Изменение № 5 ГОСТ 1604—71 Метчики гаечные. Конструкция

Утверждено и введено в действие Постановлением Госстандарта России от 15.09.92 № 1177

Дата введения 01.03.93

Черт. 2

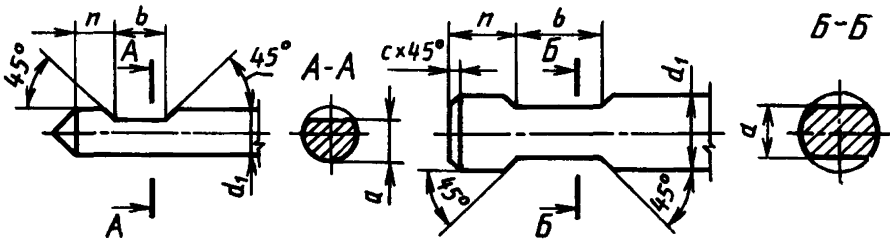
Стандарт дополнить приложением:

«ПРИЛОЖЕНИЕ

Обязательное

РАЗМЕРЫ ДИАМЕТРОВ И ЛЫСОК ХВОСТОВИКОВ

Хвостовики диаметром до 3,55 мм

Хвостовики диаметром свыше 3,55 мм

Таблица 3

Диаметр хвостовика d_1			a h11	n h16	b H16	c
Св.	До	Предпочти- тельный				
1,90	2,12	2,00	1,80	3	6	—
2,12	2,36	2,24	2,00			
2,36	2,65	2,50	2,24			
2,65	3,00	2,80	2,50			
3,00	3,35	3,15	2,80			
3,35	3,75	3,55	3,15	5	8	—
3,75	4,25	4,00	3,15			
4,25	4,75	4,50	3,35			
4,75	5,30	5,00	4,00			
5,30	6,00	5,60	4,50			
6,00	6,70	6,30	5,00	7	10	0,5
6,70	7,50	7,10	5,60			
7,50	8,50	8,00	6,30			
8,50	9,50	9,00	7,10			
9,50	10,60	10,00	8,00			
10,60	11,80	11,20	9,00	9	12	—
11,80	13,20	12,50	10,00			
13,20	15,00	14,00	11,20			
15,00	17,00	16,00	12,50			
17,00	19,00	18,00	14,00			
19,00	21,20	20,00	16,00	11	16	1,0
21,20	23,60	22,40	18,00			
23,60	26,50	25,00	20,00			
26,50	30,00	28,00	22,40			
30,00	33,50	31,50	25,00			
33,50	37,50	35,50	28,00	14	16	1,5
37,50	42,50	40,00	31,50
